泊発電所 3号機 審査会合における指摘事項に対する 回答について

【保安電源設備】

平成25年10月8日
北海道電力株式会社

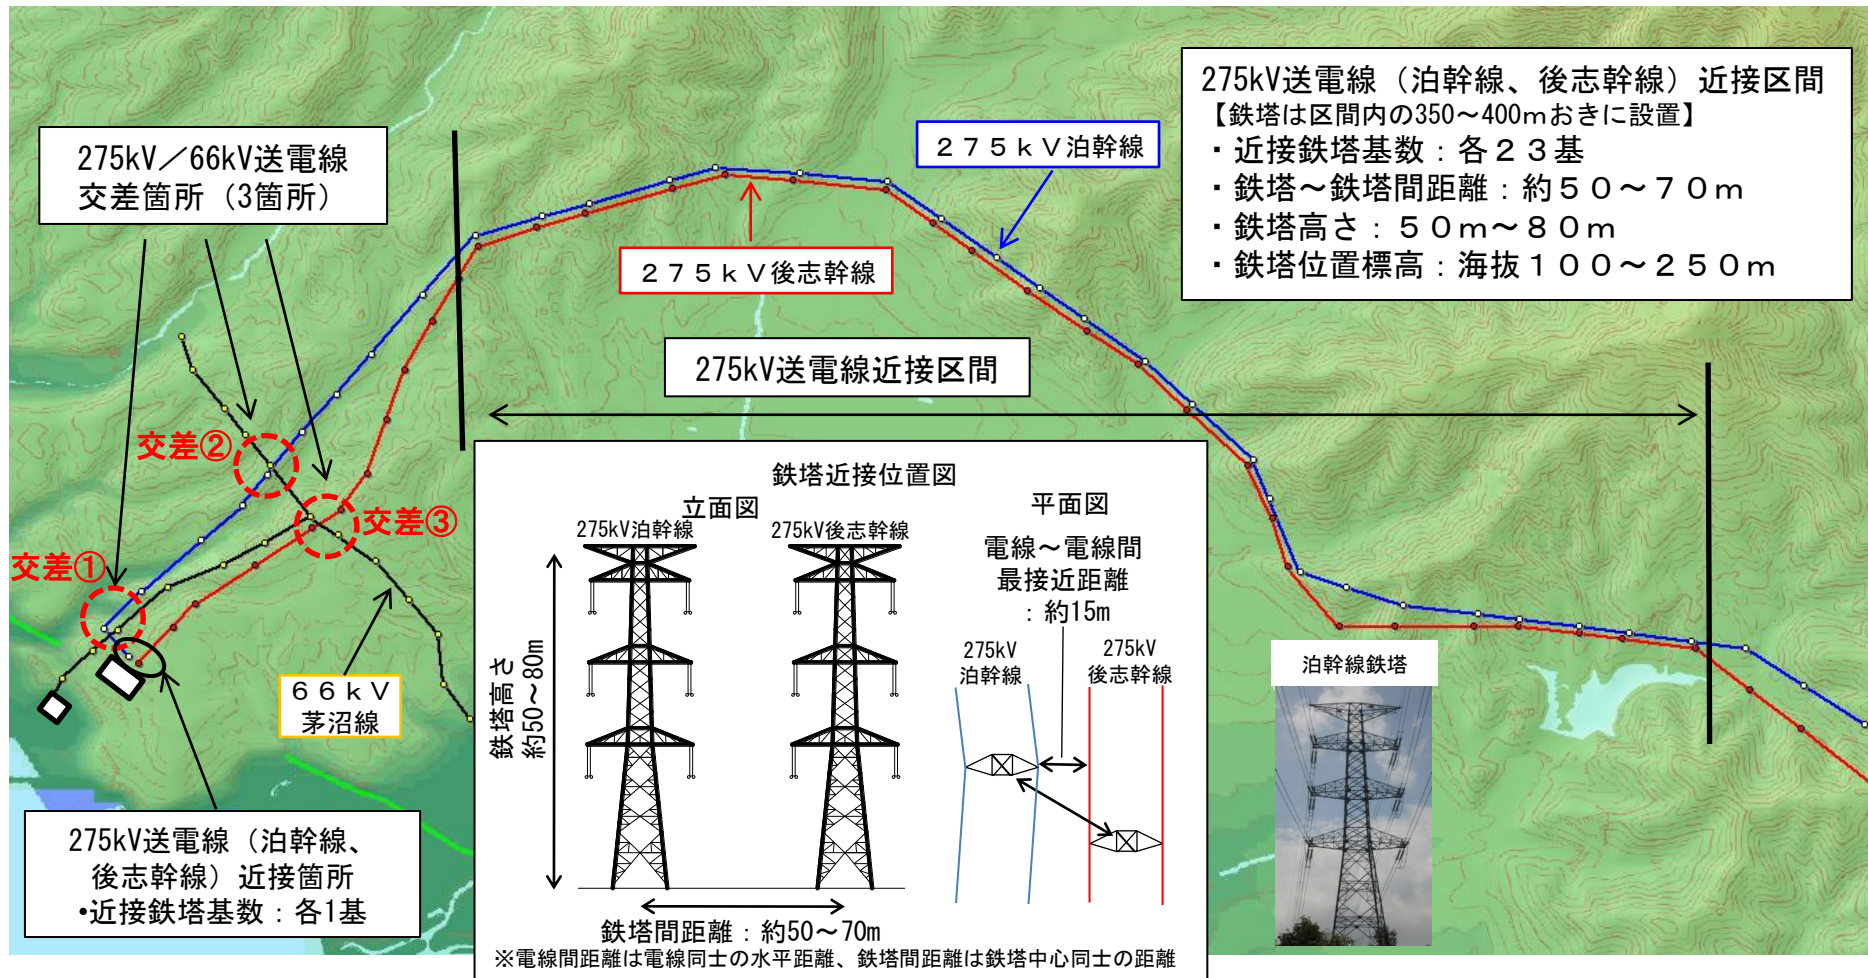
「泊幹線と後志幹線の距離50m、高さ50mとのことだが、詳細な位置関係を図面で詳しく確認したい。共通要因で共倒れにならないか、詳細に見るため。泊幹線と66kVの交差箇所についても同様」

- 275kVと66kV送電線における交差箇所は3箇所（275kV送電線同士の交差箇所はなし）
- 275kV泊幹線、275kV後志幹線が近接している箇所は24基
- 275kV送電線近接区間の標高は100m以上であり津波による影響はない

- いずれの交差箇所で送電線事故が発生した場合においても、275kV送電線1ルートで供給が可能
 - ◆ 交差①および②での送電線事故時 → 275kV後志幹線2回線により供給可能
 - ◆ 交差③での送電線事故時 → 275kV泊幹線2回線により供給可能
- ※66kV送電線は275kV送電線より下方で交差しており、66kV送電線による275kV送電線への影響はない
